Objet : **Rapport de visite + schéma**  
Contrôle de bon fonctionnement de votre installation d'assainissement autonome

**CONTROLE DE FONCTIONNEMENT**

RAPPORT DE VISITE SUR LE SYSTEME D'ASSAINISSEMENT NON COLLECTIF  
 COMMUNE DE SAUVETERRE

**ESPERON Patrick SAUVETERRE**  
SCHEMA DE PRINCIPE DU DISPOSITIF D'ASSAINISSEMENT NON COLLECTIF

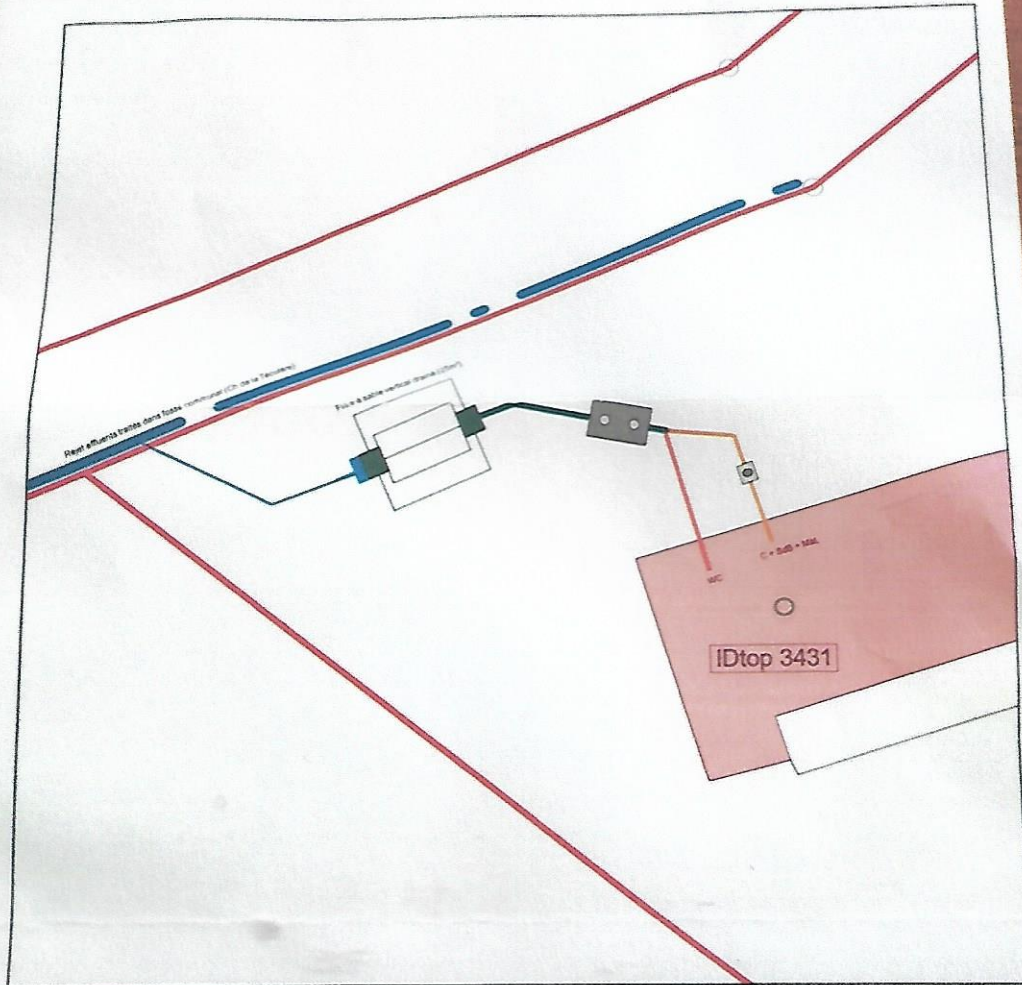
- Installation incomplète ou significativement sous-dimensionnée ou présentant des dysfonctionnements majeurs		X	
Installation présentant un défaut d'entretien, une usure ou un problème de fonctionnement	X		<ul style="list-style-type: none"> <li>- Mise en place d'un système de ventilation pour la fosse toutes eaux</li> <li>- Rendre accessible le traitement</li> <li>- Protéger le rejet dans le fossé et mettre un clapet anti-retour</li> </ul>

Le béton du regard de la fosse toutes eaux et du regard du préfiltre est attaqué (précipité blanchâtre). L'origine de ce phénomène de corrosion est la production d'hydrogène sulfuré (H<sub>2</sub>S) issu de la décomposition des boues. Ce phénomène s'aggrave quand l'ensemble des eaux vannes et ménagères sont mélangés dans le même dispositif. Cela prouve que la ventilation de la fosse n'est pas efficace, elle ne permet pas une évacuation suffisante de ces gaz. Il faut brancher une ventilation en entrée de fosse et une en sortie de fosse, diamètre 100 mm, et remonter les tuyaux au-dessus du toit, équipés d'un extracteur éolien.  
Un entretien régulier s'impose pour garantir la pérennité du dispositif d'assainissement.
